Notat

Dato: 2022-04-08
Til: Statsforvalteren i Agder og NVE
Fra: Nye Veier
Tema: E39 ML Notat som svarer ut innsigelser fra NVE og Statsforvalteren
Arkiv: 00/0
Offentlig: Ja

Mandalselva bru:

Figur 2 Utsnitt fra plankartet sendt til 1. gangs behandling (Kilde: Sweco)

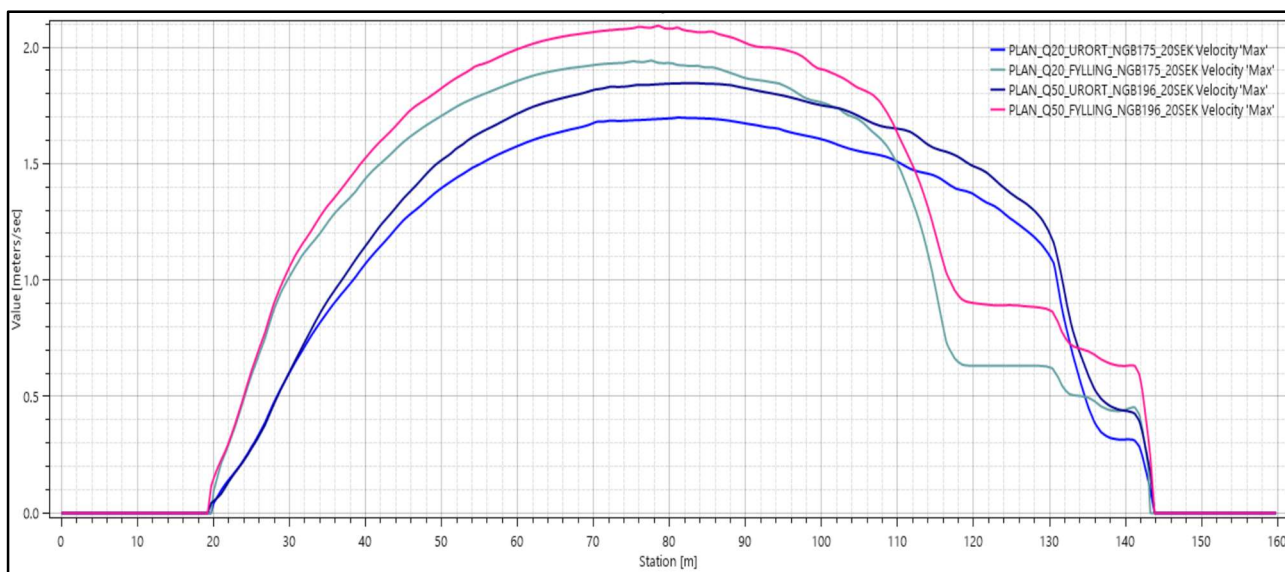
Planen åpner også for bruløsninger med søyler ute i elva. Mandalselva vil bli direkte berørt i anleggsfasen ved etablering av midlertidig fylling på vestsiden og med brusøyler.

2.2 NVE: Midlertidig utfylling i Mandalelva:

Planen legger til rette for en midlertidig utfylling i Mandalelva for å etablere brusøyle på vestre elvebredden. Dette åpnes det for i bestemmelse 2.5 Bruk og vern av sjø og vassdrag med tilhørende strandsone (pbl § 12-5 nr. 6) c) Innenfor V3 kan det etableres midlertidig fylling i elva for å muliggjøre bygging av brua

Det må gjøres en konkret vurdering/utredning om hvilke virkninger den midlertidige utfyllingen det her åpnes for vil kunne ha for vassdraget. Vil en innsnevring i flom kunne endre vannhastigheten? Eller vil det kunne gi økt flomvannstand for omkringliggende områder? Vil tiltaket kunne gi økt massetransport (på bunnen) og kan det eventuelt skade

Plankartet viser nå at V2 og de mulighetene som lå med plassering av brufundament midt i Mandalselva er fjernet. Bestemmelsene er også justert på dette punktet.

Figur 3 viser et elvetverrsnitt med og uten midlertidig fylling ved en 20 års flom og ved en 50 års flom (Kilde: Sweco)

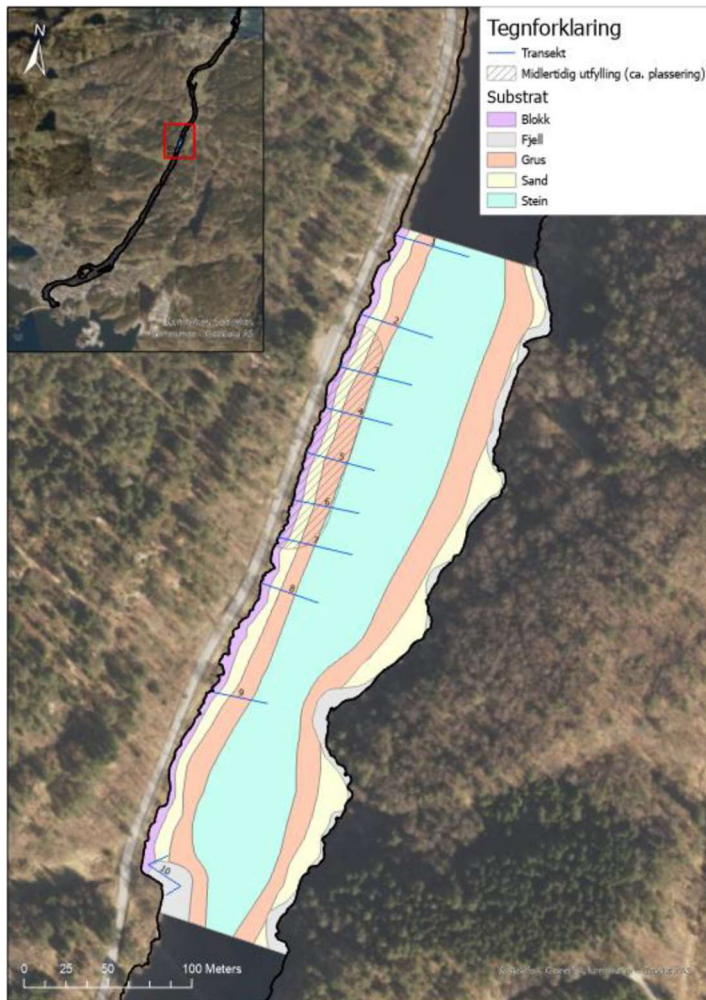
«Vil en innsnevring i flom kunne endre vannhastigheten?»

Ja, de hydrologiske beregningene som er utført viser at tiltaket vil medføre moderate økninger i vannhastigheten lokalt.

Plassering av en midlertidig fylling vil gi noe redusert tverrsnittsareal som vil gi en svak økning i vannhastigheten da vannstanden ellers er tilnærmet uendret. Samlet sett vil tiltaket gi en økning på ca 11% i maksimal vannhastighet i tverrsnittet, fra 1,8 m/s til ca. 2 m/s. Størst vannhastighet vil det være i senter av elveløpet som ved tiltaket også vil flytte seg noen få meter østover. Langs fyllingen vil hastighetene bli noe lavere enn den ellers er på dette punktet, men noe høyere enn det i dag er ved elvebredden.

Ved begge flomscenarier øker vannhastigheten midt i elva og langs østre bredd. Området med høyest vannføring forskyves noe mot øst. Ca. 30 meter fra østbredden øker vannhastigheten med nærmere 70% ved en 20 års flom og i underkant av 80 % ved en 50 års flom. Den store økningen følger av lav vannhastighet i utgangspunktet og den absolute vannhastigheten er fortsatt relativt lav. Inn mot midten av elva reduseres den relative økningen i vannhastighet betydelig. Ved 80 meter øker vannhastigheten med ca.12 % ved en 20 års flom og ca.14 % ved en 50 års flom.
